Områdeplan for Frier Vest - supplerende planbeskrivelse - reguleringsendringer

Oppdragsgiver: Grenland Havn Eiendom AS/Frier Vest Asdal AS
Tittel på rapport: Områdeplan for Frier Vest - supplerende planbeskrivelse -
reguleringsendringer
Oppdragsnavn: Frier Vest
Oppdragsnummer: 615705-01
Utarbeidet av: Lars Krugerud
Oppdragsleder: Erik Seland Gomsrud
Tilgjengelighet: Åpen

1. Mindre vesentlig endring av planene som følge av rekkefølgekrav for kulturminner ble vedtatt 05.07.2021.
2. Planendring vedrørende utvidelse av regulert havneformål SHA1 ble vedtatt i Teknisk- og miljøutvalget 26.01.2022 saknr 4/22.
3. Endring av reguleringsbestemmelser for felt BN7 og BN8, vedtatt i formannskapet 01.12.2022, saknr 75/22.

Figur 1 Revidert plankart

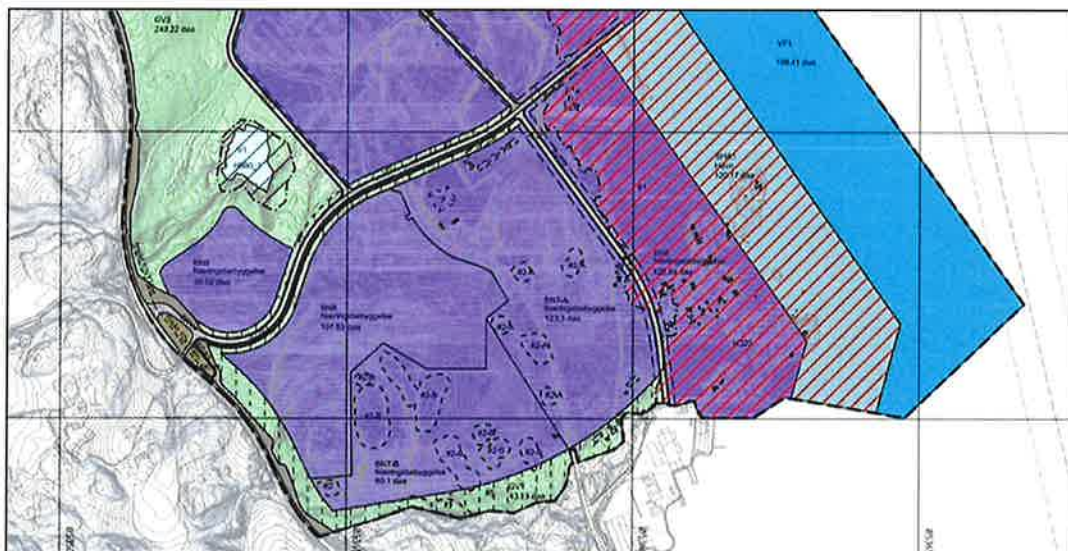
- Område avsatt til næringsbebyggelse BN7 er i revidert plankart delt inn i to områder BN7_A og BN7_B, jfr. utsnitt av plankart figur 2
- Bestemmelsesområde #2 er i revidert plankart delt inn #2_A og #2_B i samsvar med inndeling av BN7, jfr. utsnitt av plankart figur 1

Figur 2 Skisse midlertidig anleggsvei

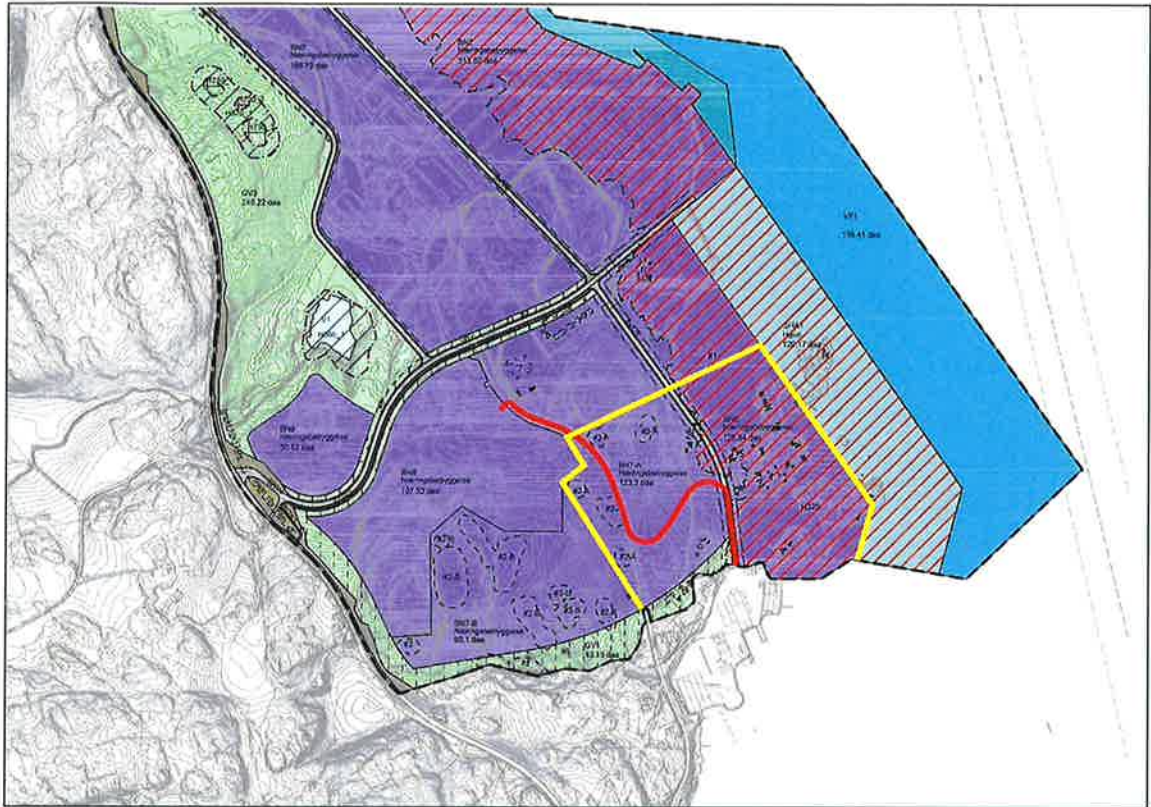
- b) Før iverksettingen av tiltak i medhold av planen på arealformal BN7_A skal det foretas arkeologisk utgravning av de berørte automatisk fredete kulturminnene id 129820, 129824, 129831, 129853, 129875, 214008, og 214413, markert som RpBestemmelsesGrense_#2_A i plankartet. Det skal tas kontakt med Telemark fylkeskommune i god tid før tiltaket skal gjennomføres slik at omfanget av den arkeologiske granskingen kan fastsettes. Etablering av midlertidig anleggsvei i tråd med vedlagt skisse er unntatt fra kravet om arkeologisk utgraving.

Figur 2. Forslag til endret kailant og utvidelse av SHA1

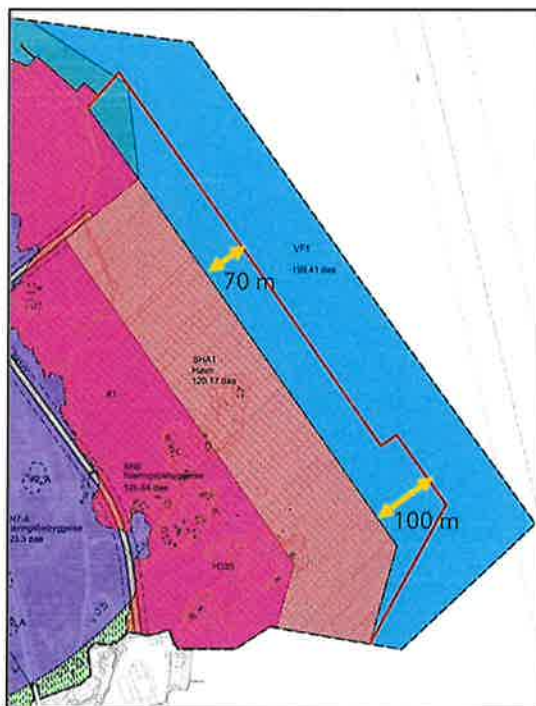
Grenland Havn IKS i samarbeid med GrunnTeknikk, Hæhre Entreprenør og Norconsult foretok i forbindelse med planer om utfylling for ny havn en vurdering av beste plassering av spuntvegg og framtidig kailinje. Det ble i prosessen avdekket at kailinjen måtte trekkes lengre ut for å oppnå tilstrekkelig dybde og for å få plass til en ro-ro-rampe.

Tiltakshaver Grenland Havn IKA søkte med anbefaling fra GrunnTeknikk, Hæhre Entreprenør og Norconsult om å endre avgrensning av havneformålet i reguleringsplan Frier Vest i tråd jfr. rød heltrukket linje i figur 2.

Bamble kommune, Teknisk og miljøutvalget godkjente 19.11.2021, sak 4/22 forslag til endringer av plankart i medhold av plan og bygningslovene § 12-14. Utsnitt av vedtatt plankart figur 3.
